TRANS/WP.29/2005/33
7 April 2005

**ПРОЕКТ ИСПРАВЛЕНИЯ 2 К ПОПРАВКАМ СЕРИИ 06 К ПРАВИЛАМ № 14
(крепления ремней безопасности)**

Передано Рабочей группой по пассивной безопасности (GRSP)

Чертеж 11: АЛЬТЕРНАТИВНЫЙ МЕТОД РАЗМЕЩЕНИЯ КРЕПЛЕНИЯ ВЕРХНЕЙ ЛЯМКИ С ИСПОЛЬЗОВАНИЕМ ЗАЖИМНОГО ПРИСПОБЛЕНИЯ "ISO/F2" (B); ЗОНА ISOFIX - ВИД СБОКУ, СВЕРХУ И СЗАДИ

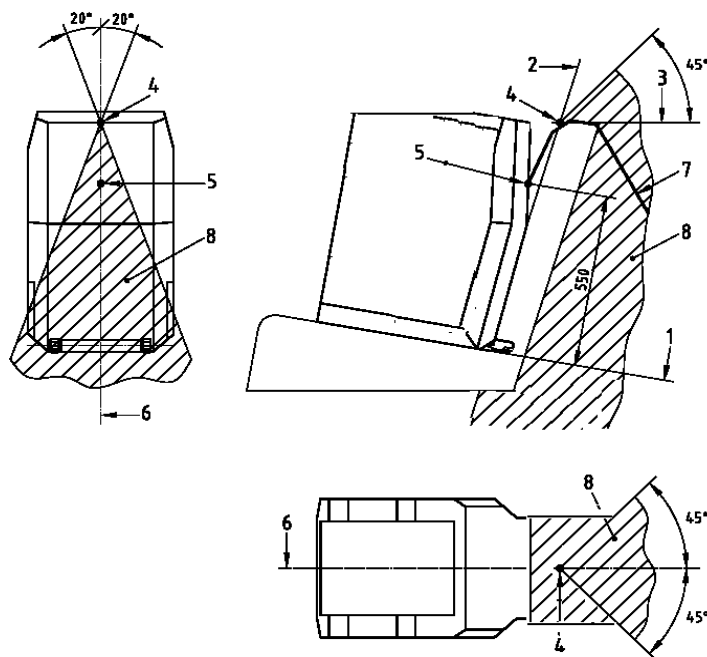
Пересечением задней стороны зажимного приспособления "ISO/F2" (B) с горизонтальной линией (приложение 9, чертеж 11, ссылка 3), в котором находится последняя жесткая точка, твердость которой по Шору А не превышает 50 в верхней части спинки сиденья, определяется исходная

точка 4 (приложение 9, чертеж 11) на осевой линии зажимного приспособления "ISO/F2" (B). В этой исходной точке максимальный угол в 45° над горизонтальной линией определяет верхний предел зоны крепления верхней лямки.

В разрезе "вид сверху" в исходной точке 4 (приложение 9, чертеж 11) максимальным углом в 90° в направлении назад и вбок и в разрезе "вид сзади" максимальным углом в 40° определяются два объема, ограничивающих зону крепления для верхней лямки ISOFIX.

Верхняя лямка ISOFIX (5) находится в точке пересечения зажимного приспособления "ISO/F2" (B) с плоскостью, расположенной на расстоянии 550 мм над горизонтальной поверхностью (1) зажимного приспособления "ISO/F2" (B) на осевой линии (6) зажимного приспособления "ISO/F2" (B).

Кроме того, крепление верхней лямки должно находиться на расстоянии более 200 мм, но не более 2 000 мм от верхней лямки ISOFIX "ISO/F2" (B) на обратной стороне зажимного приспособления "ISO/F2" (B), причем соответствующие измерения производятся вдоль лямки, когда она протянута через спинку сиденья к креплению верхнего ремня ISOFIX".

Приложение 9, чертеж 11, изменить следующим образом:

1. горизонтальная поверхность зажимного приспособления "ISO/F2" (B)
2. задняя поверхность зажимного приспособления "ISO/F2" (B)
3. горизонтальная линия, проходящая по касательной к верхней части спинки сиденья (последняя жесткая точка, твердость которой по Шору А превышает 50)
4. пересечение 2 и 3
5. исходная точка лямки
6. осевая линия зажимного приспособления "ISO/F2" (B)
7. верхняя лямка ремня
8. граница зоны крепления".
